Разрешение		Обозначение	2802/2023-АР					
№ 2-25 от 07.08.25		Наименование объекта строительства	Абазинский рудник. Главная вентиляторная установка. Здание подъёмной машины					
Изм.	Лист	Содержание изменения		Код	Примечание			
4	1.1, 1.3, 1.4, 1.7, 1.8, 1.9, 1.10	V общие данные внесена информация об изменениях в основных листах РД. В общих указаниях актуализированы исходные данные и описание технических решений по объекту строительства. Уточнены площадь застройки и строительный объём.	5					
	3	Внесены некоторые изменения и корректировки с учётом актуальных результатов обследования сущ. конструкций и в связи с проработкой проектных решений. Откорректирована планировка помещений в осях А/1-А'/1-3, в т.ч. исключена входная группа, предусмотрена комната приёма пищи. Актуализированы размеры отдельных помещений и тамбуров, добавлено помещение гардеробной, уточнены площади помещений. Внесены изменения в номенклатуру заполнений оконных и дверных проёмов. Уточнены типы и объёмы материалов перегородок и потолков. Указаны минимальные пределы огнестойкости ограждающих конструкций, в т. ч. оконных блоков в помещении оператора. Внесены некоторые дополнения и усовершенствования.	5

2802/2023-AP

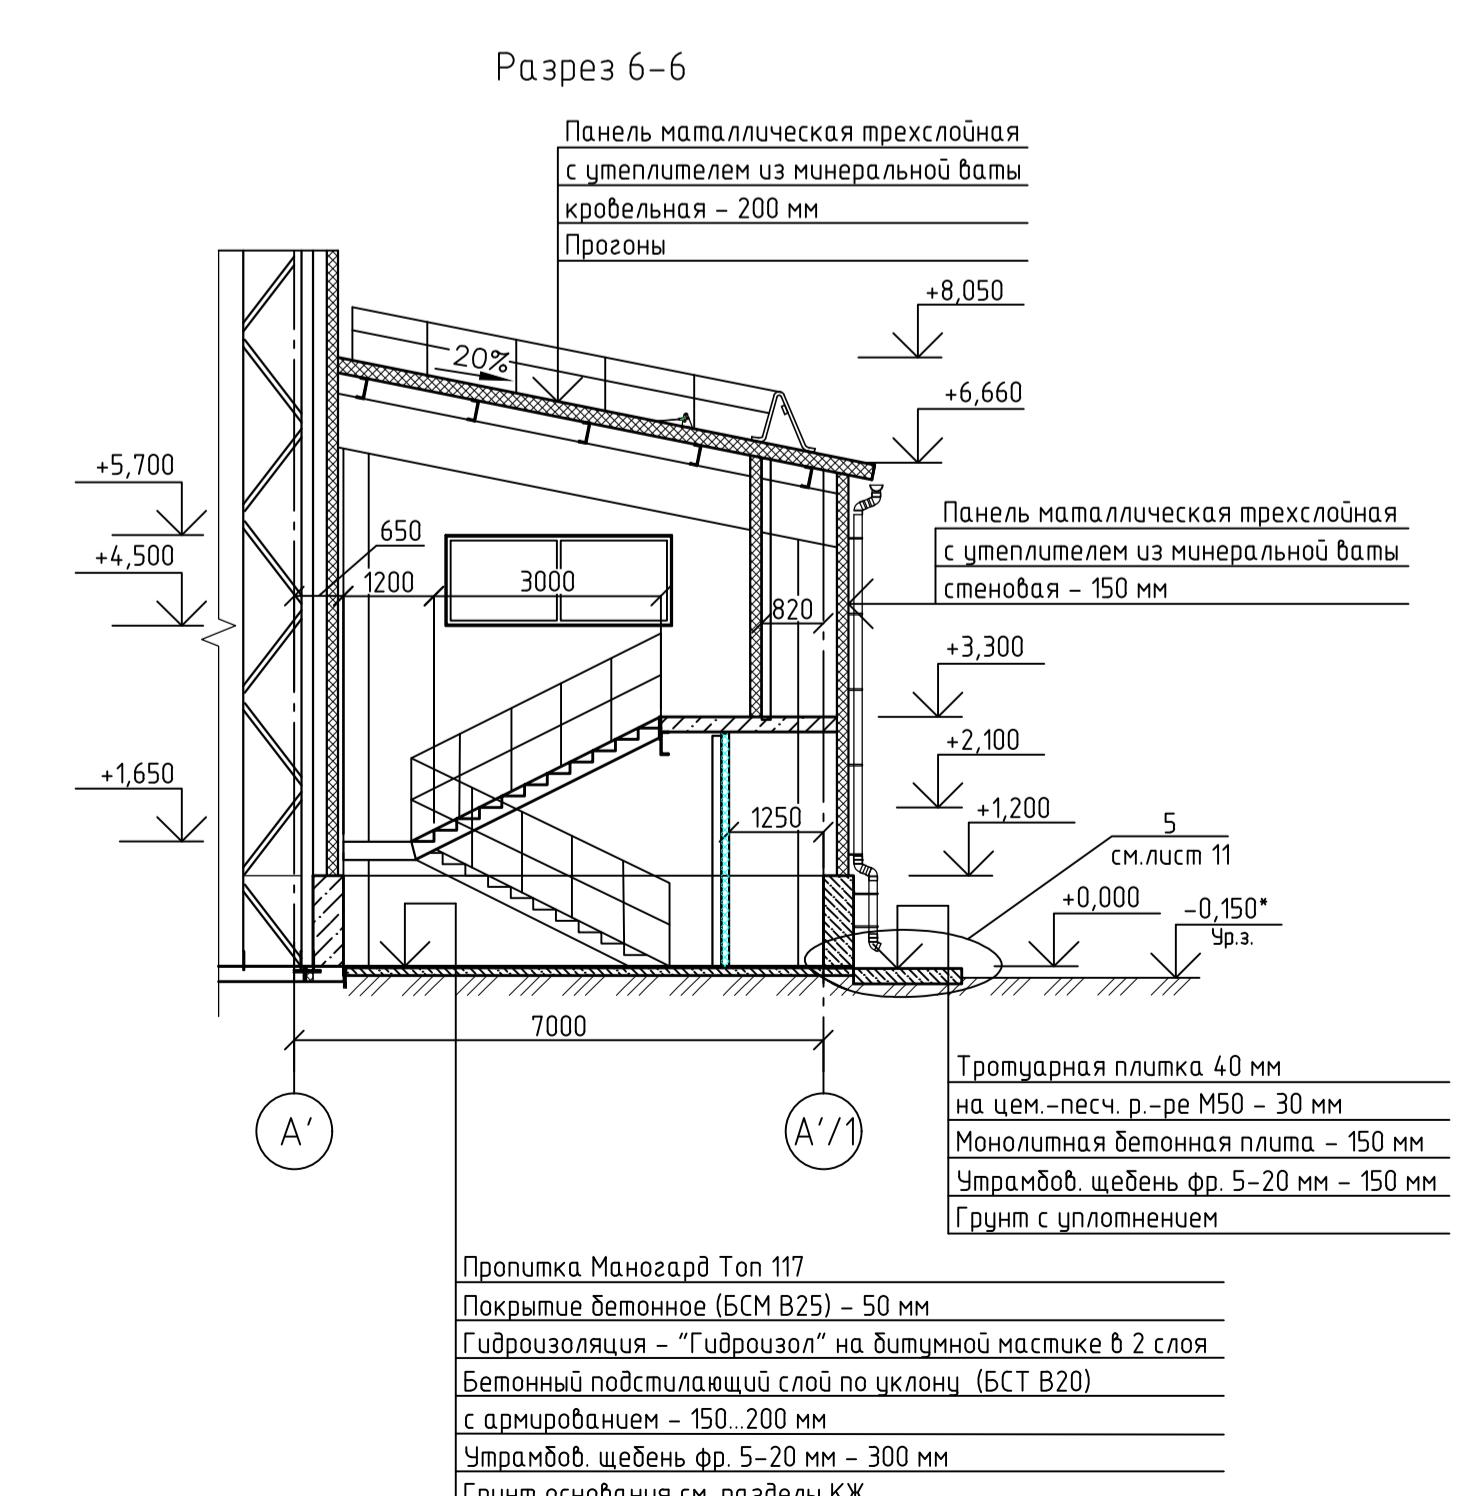
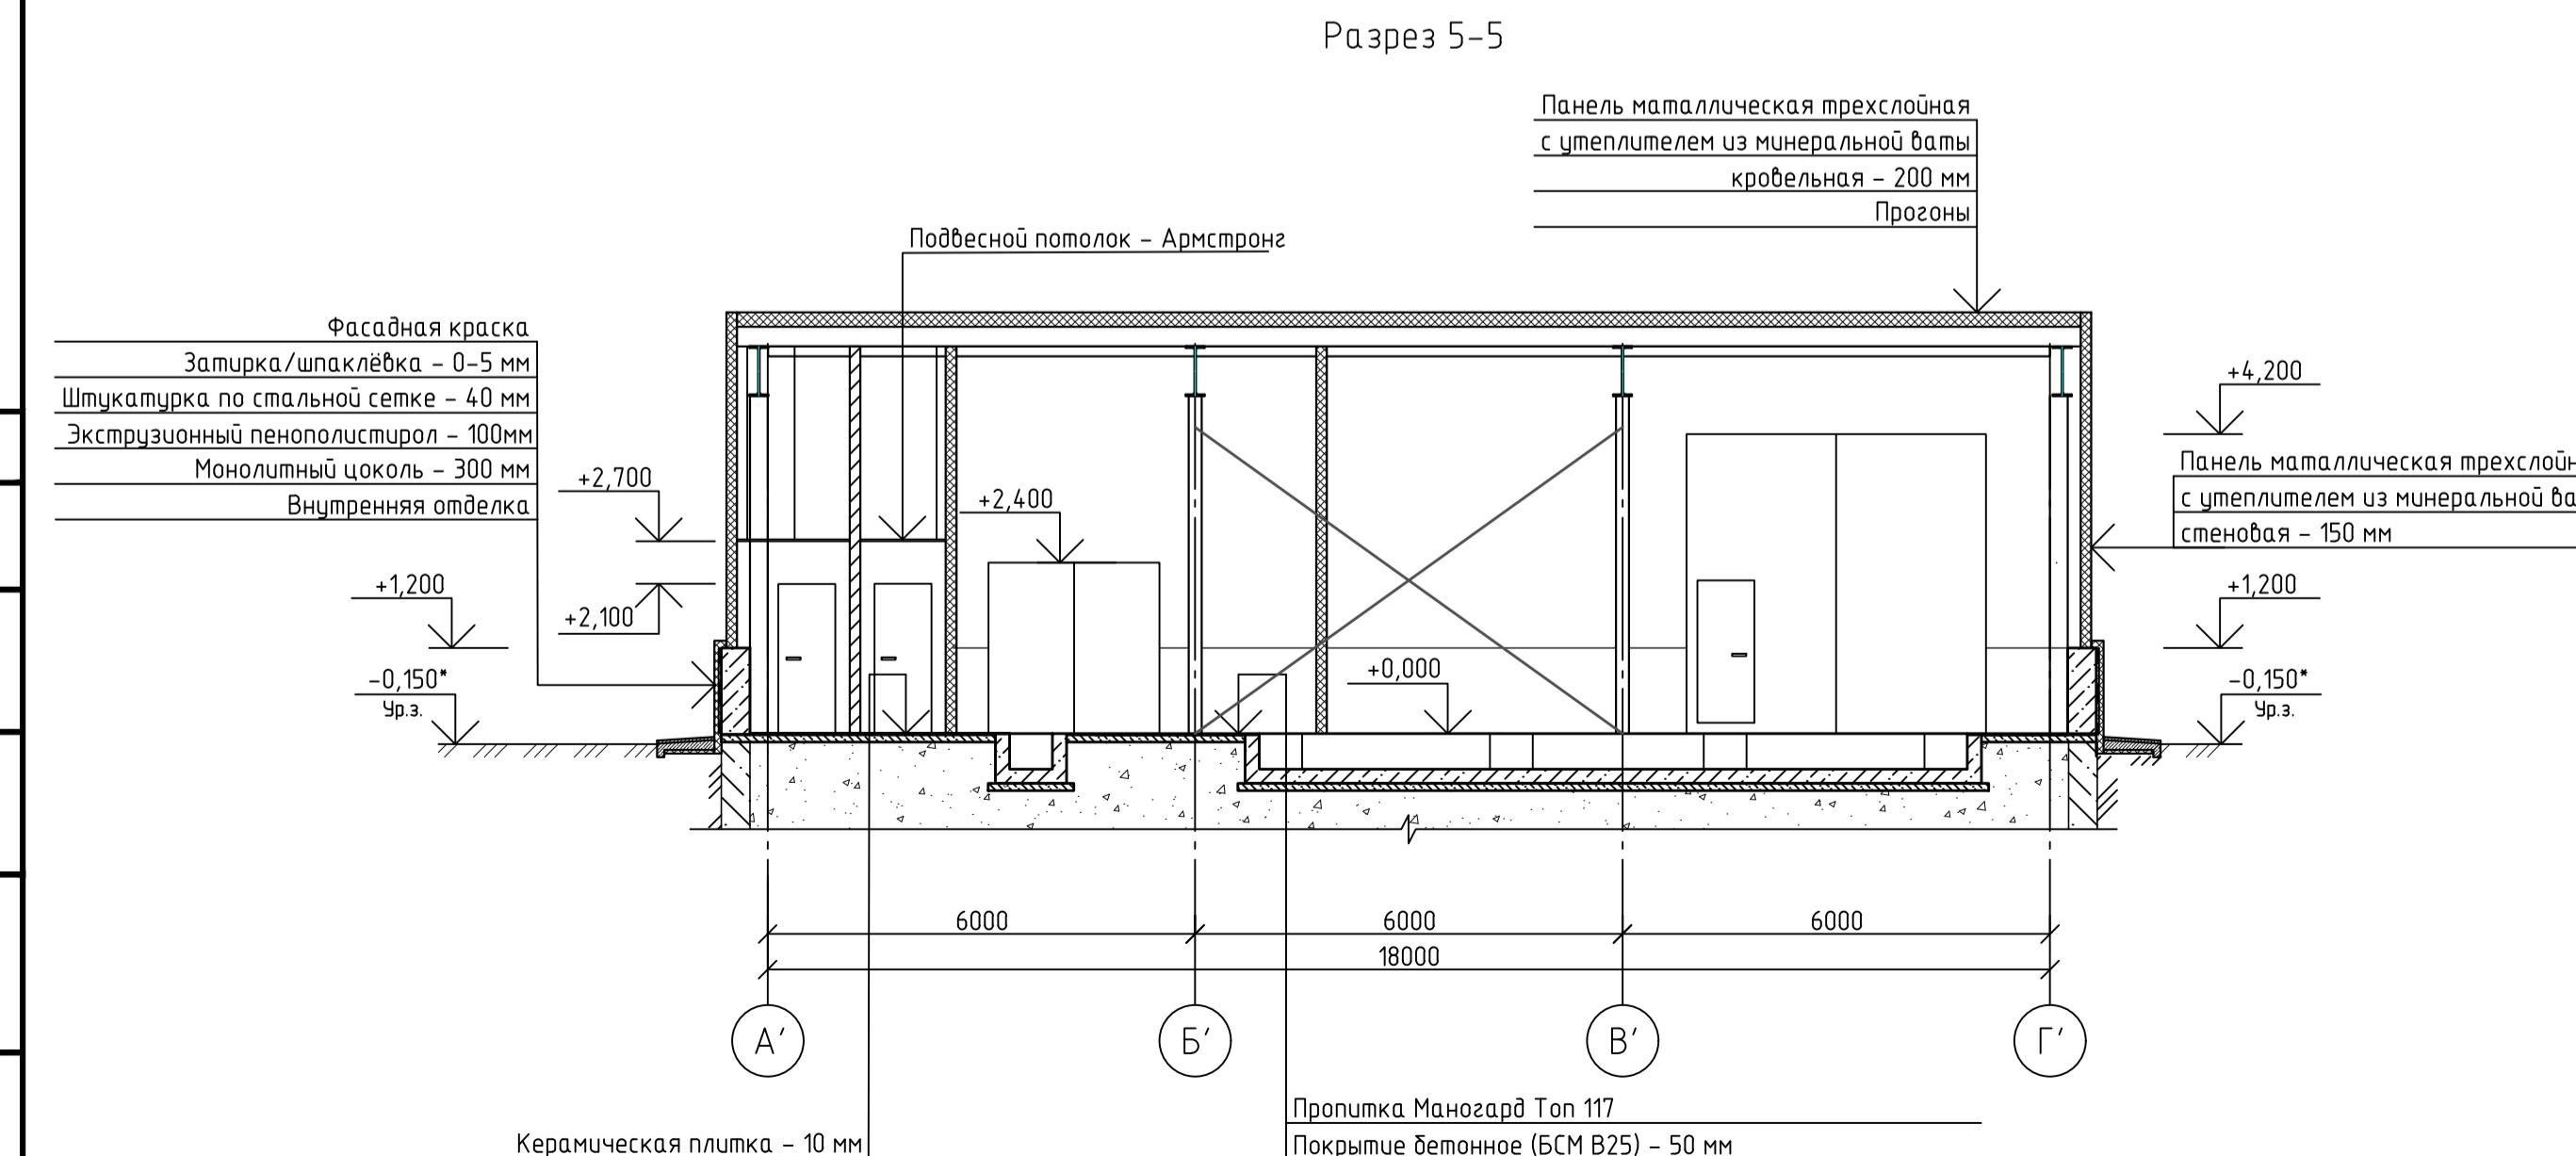
4	На плане отверстий в ограждающих конструкциях, а также на фрагментах планов внесены планировочные и др. сопутствующие корректировки в соответствии с вышеуказанным описанием внесенных изменений.	5					
	5, 6	На разрезах актуализирована информация по помещениям, отдельным конструкциям, составам полов и потолков, отделке цоколя, размещению технологического оборудования и прочее. Внесены некоторые дополнения и сопутствующие корректировки в соответствии с вышеуказанным описанием внесенных изменений. Отредактирована спецификация материалов. В примечаниях уточнена информация по устройству гидроизоляции полов и деформационных швов.	5					
Согласованно: Н. кондр.	Иzm. внёс	Фазулова		01.26	ООО «ПГМИ»		Лист	Листов
	Составил	Никитин		01.26			1	2
	ГИП	Кондратьев		01.26				
	Утвердил

Фасад 1-8, схемы заполнения
оконных проёмов OK1...OK7

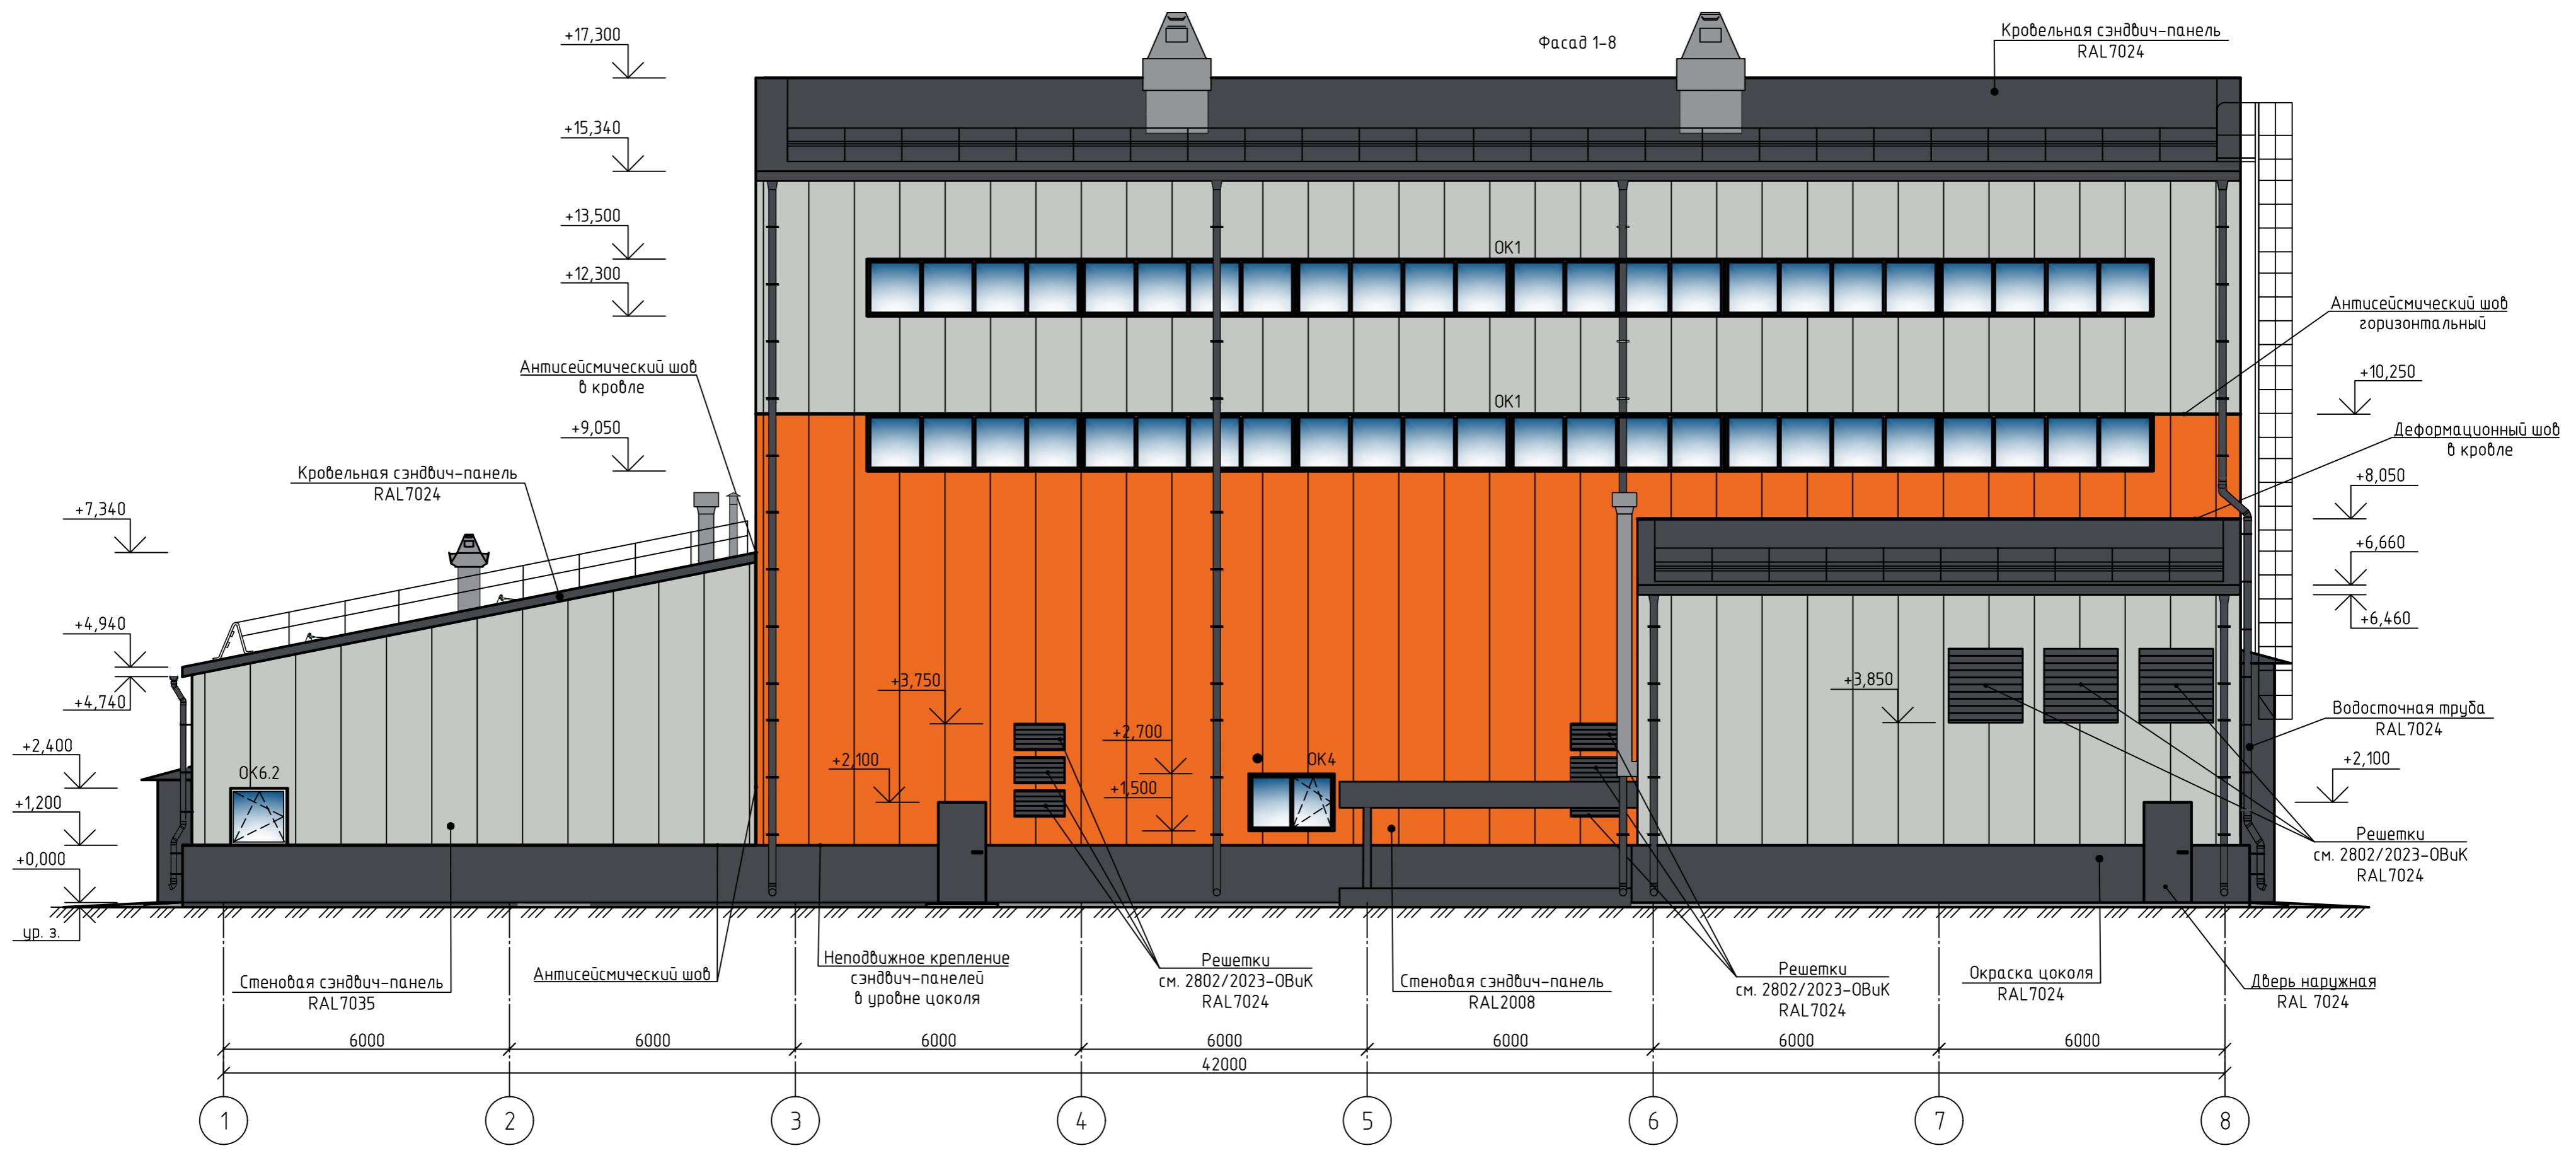
7, 8, 9	Фасады откорректированы в соответствии с измененными планировочными решениями. Откорректированы цвета ограждающих конструкций, добавлены горизонтальные и вертикальные антисейсмические швы в стеновых и кровельных панелях, а также деформационные швы. Уточнено расположение элементов водосточной системы кровли. Дополнены и актуализированы примечания. Добавлены внешние элементы вентиляционного оборудования.	5	
	10	Добавлены/перемещены снегозадержатели пристроек. Изменена высота кровельных ограждений. Отредактировано расположение и кол-во элементов водосточной системы кровли.	5	
	11	Уточнены относительные отметки пола подвальной части и помещения оператора, уточнены площади. Актуализирована экспликация полов, заменены отдельные материалы. Внесены корректировки в конструкцию крылец. Добавлены указания по устройству чистового бетонного пола и подстилающего слоя, деформационных швов, утеплению отмостки и др.	5
